改善箇所説明図

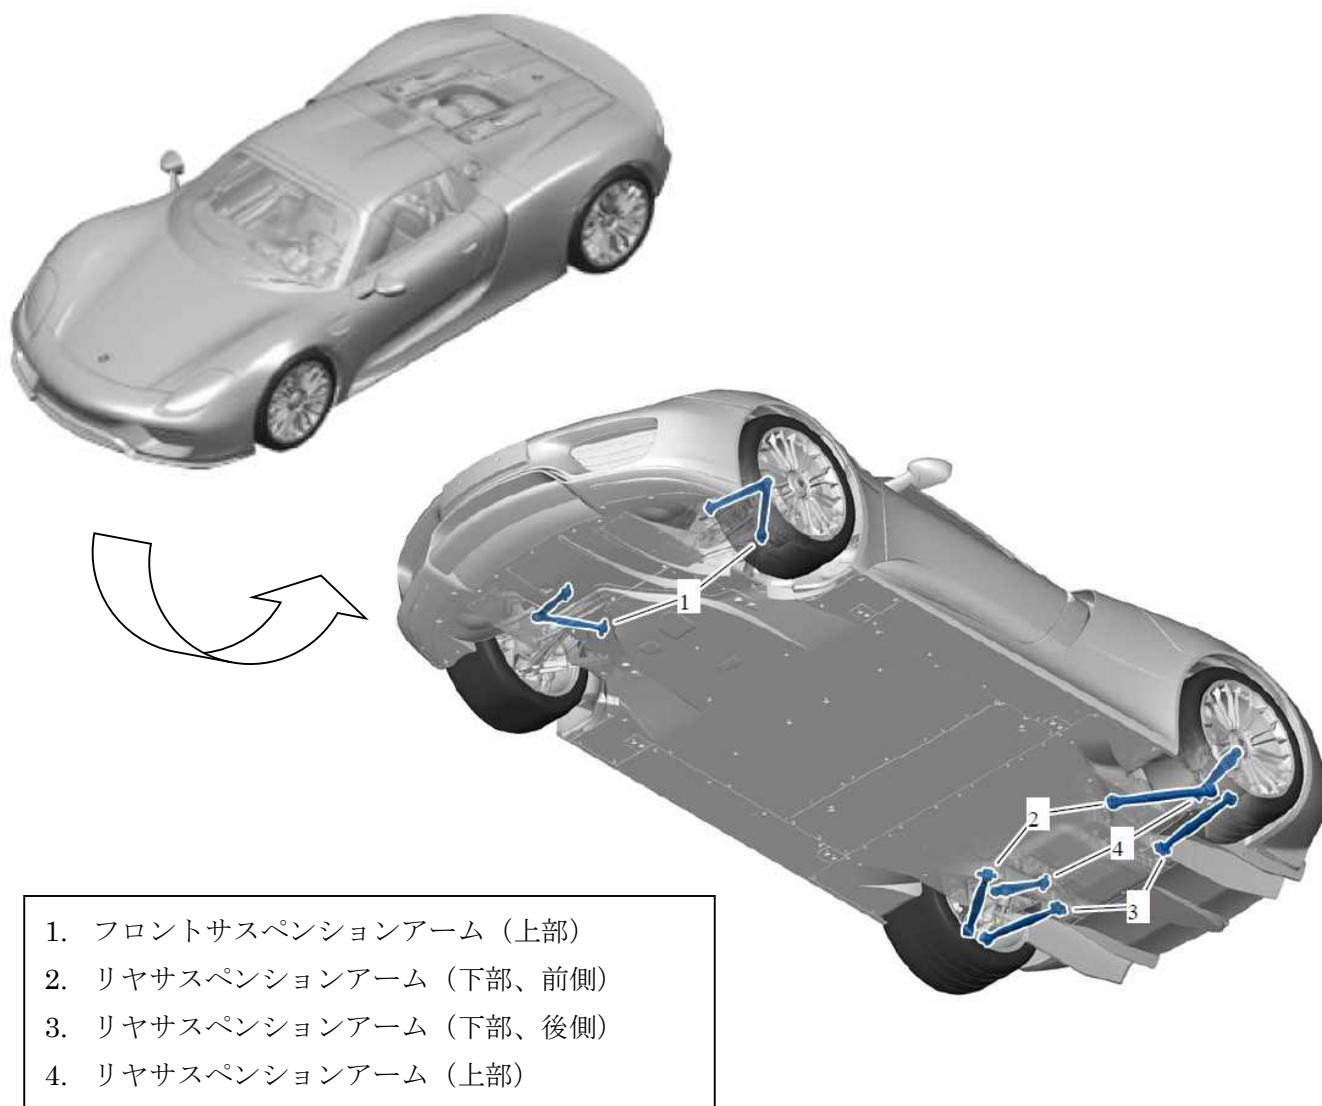
基準不適合発生箇所

前後のサスペンションアームにおいて、車体側ボールジョイント部の材料選定が不適切なため、当該ジョイント部が腐食するものがある。そのため、当該ジョイント部の強度が低下し、最悪の場合、当該ジョイント部が破損し、車体からサスペンションアームが分離して、ハンドル操作が正常に行えなくなるおそれがある。

改善措置の内容

全車両、対象のサスペンションアームを対策品に交換する。

識別： 改善作業済車両には車台番号打刻の右側に黄色ペイントを塗布する。
